REPÚBLICA DE COLOMBIA
SUPERINTENDENCIA DE INDUSTRIA Y COMERCIO

Oficio N° 1650 de 7 de febrero de 2022

Ref. Expediente N° NC2019/0012360

TÍTULO DE LA SOLICITUD: “BASE PARA UN SOPORTE TUBULAR UBICADO EN POSICIÓN VERTICAL”

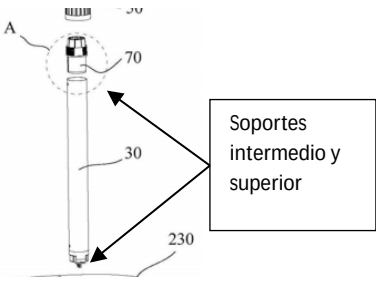
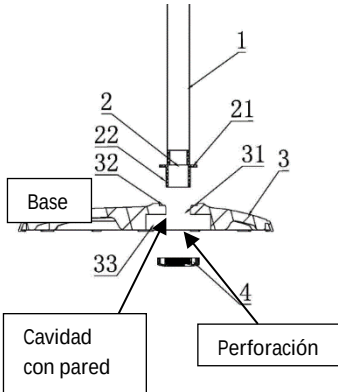
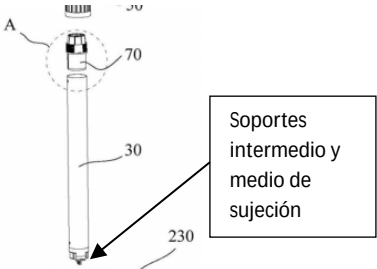
CARACTERÍSTICAS ESENCIALES	D1	D2
Base para un soporte tubular ubicado en posición caracterizado por:	Una estructura de columna de un ventilador y su base. (Página 1. línea 1).	Una estructura de montaje de una columna. (Página 3. Párrafo 0001 línea 1).
Un soporte base (2).	Base. (Página 5 Párrafo 2 Línea 23).	Una base 3. (Página 4. Párrafo 0028 línea 2).

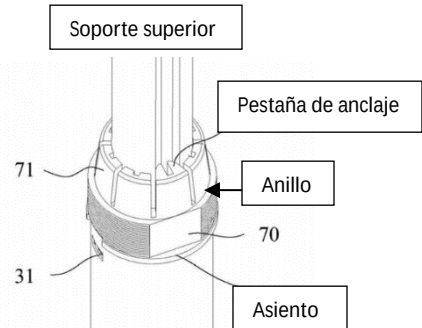
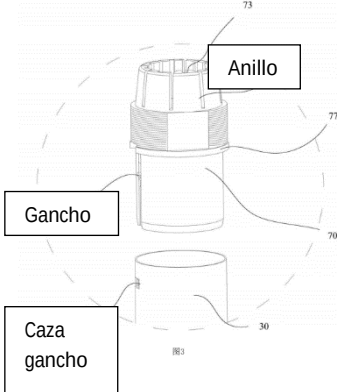
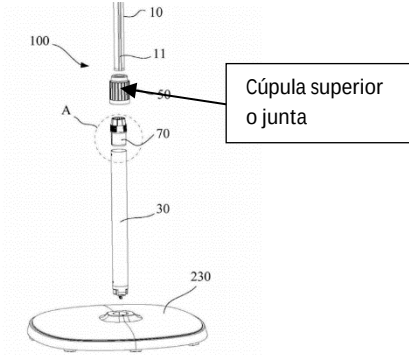
Una cavidad (3).	La figura 2, identifica la posición de la cavidad que une la base con la columna. (Fig. 2). 	Un agujero de montaje 31. (Página 4. Párrafo 0028 línea 3).
Un soporte intermedio (4) que en su extremo contiene un soporte superior (5).	La figura 2 identifica las porciones de los soportes intermedio y superior de la columna. (Fig. 2). 	No menciona
Un cuerpo longitudinal (6) está ubicado en el centro geométrico de dicho soporte base (2).	La figura 2, identifica la porción cilíndrica interna de la base donde encajara la columna. (Fig. 2). 	No menciona
La cavidad (3) con el cuerpo longitudinal (6) están en el interior del soporte base (2)		La figura 1 identifica la cavidad ubicada en la base del aparato. (Fig. 1). 
La cavidad (3) tiene en su fondo una pared base (7), la cual contiene una perforación (8).	No menciona	La figura 2 muestra la cavidad inferior, y la perforación interna hacia el interior de la base. (Fig. 2).

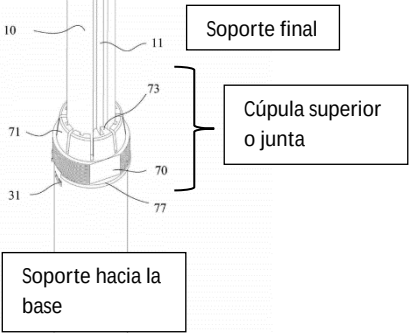
El soporte intermedio (4) tiene forma tubular alargada y dentro de él y en uno de sus extremos está alojada una platina de sujeción (10).	El tubo de columna 30 y un conjunto de junta (no mostrado). (Página 6 Párrafo 31 Línea 2). 	No menciona
Un elemento roscado de sujeción (9) está ubicado a través de una perforación (8) y de forma fija en la platina de sujeción (10) que se encuentra dentro del soporte intermedio (4) y tiene una perforación roscada (11) ubicada en su centro geométrico.	No menciona	La rosca 22 en el extremo inferior del tapón de tubería 2 para bloquear el tapón de tubería 2 a la base 3. (Página 4. Párrafo 0029 líneas 4 a 6).
El soporte superior (5) tiene un cuerpo de anclaje (12) que está unido en su parte superior a un anillo de 15 asiento (13) y sobre dicho asiento están la cubierta de cierre (16) y la cúpula superior (17).	La junta interior 70. (Página 6 Párrafo 37 Línea 3).	No menciona
